Urgent Field Safety Notice
(Comunicazione di sicurezza urgente)
Informazione sul prodotto
(Product Correction)
Urgente - Richiesta azione immediata

16 settembre 2019

Nome prodotto	Numero di listino	Numero di serie	UDI
Alinity ci Level Sensor, Bulk Solution	04S68-02	Tutti	N/A
Accessory kit, Alinity i	03R66-03	Tutti	N/A
Accessory kit n.2, Alinity c	03R69-03 03R69-04	Tutti	N/A

Abbott ha identificato un potenziale problema di affidabilità relativo all'Alinity ci-series Level Sensor, Bulk Solution (n. di listino 04S68-02). I dettagli del problema e il potenziale impatto sono descritti di seguito.

Figura 1. Esempi di sensori di livello crepati (non accettabile)

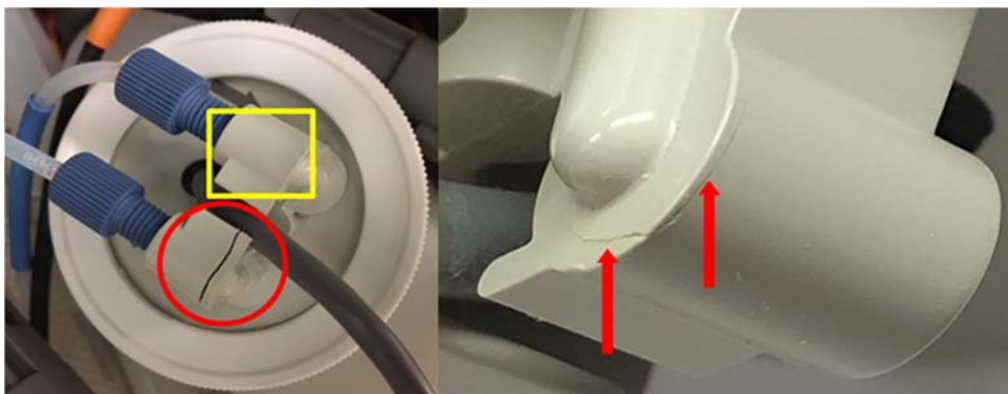
3. Ispezionare le porte di ingresso e di uscita di ciascun sensore di livello per individuare eventuali crepe.

- Le dimensioni e la posizione delle crepe sulle porte di ingresso e di uscita sono variabili. Vedere Figura 1.
 - Su ciascun sensore di livello è presente una linea di giunzione che è un normale effetto del processo di fabbricazione. La linea di giunzione non è una crepa o un difetto del sensore di livello. Vedere Figura 2.
4. Se si riscontrano crepe:
 - Sostituire il sensore di livello delle soluzioni di rifornimento. Il n. di listino 04S68-02 può essere utilizzato finché non sarà disponibile il n. di listino 04S68-03. Per le istruzioni di sostituzione, fare riferimento al capitolo 9 del Manuale d'impiego Alinity ci-series.
 - Verificare i risultati generati dall'ultimo controllo di qualità riuscito.
 5. Al termine dell'ispezione, far scorrere il vassoio portaflaconi nell'area dei serbatoi delle soluzioni di rifornimento e chiudere lo sportello delle soluzioni di rifornimento.

- *In cerchio rosso indica una crepa sul sensore di livello.*
- *Il quadrato giallo indica la porta non danneggiata.*
- *Le frecce rosse indicano le crepe.*

Figura 3. Identificazione del Level Sensor, Bulk Solution (nn. di listino 04S68-02 e 04S68-03)

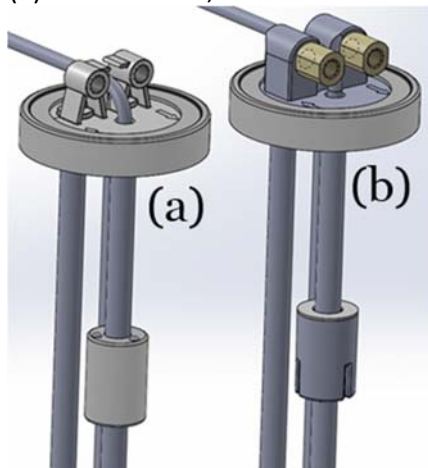
Abbott ha riprogettato il Level Sensor, Bulk Solution (n. di listino 04S68-02) per migliorarne l'affidabilità. Il nuovo Level Sensor, Bulk Solution (n. di listino 04S68-03) sarà disponibile a partire dal quarto trimestre del 2019. È possibile continuare a utilizzare l'articolo con n. di listino 04S68-02 fino alla sostituzione dei componenti (n. di listino 04S68-03) eseguendo le azioni raccomandate descritte in questa lettera. Quando sarà disponibile il nuovo Level Sensor, Bulk Solution (n. di listino 04S68-03), Abbott raccomanda la sostituzione del n. di listino 04S68-02 in tutte le posizioni dei sistemi Alinity c e Alinity i.

(a) Level Sensor, Bulk Solution n. di listino 04S68-02, (b) Level Sensor, Bulk Solution n. di listino 04S68-03
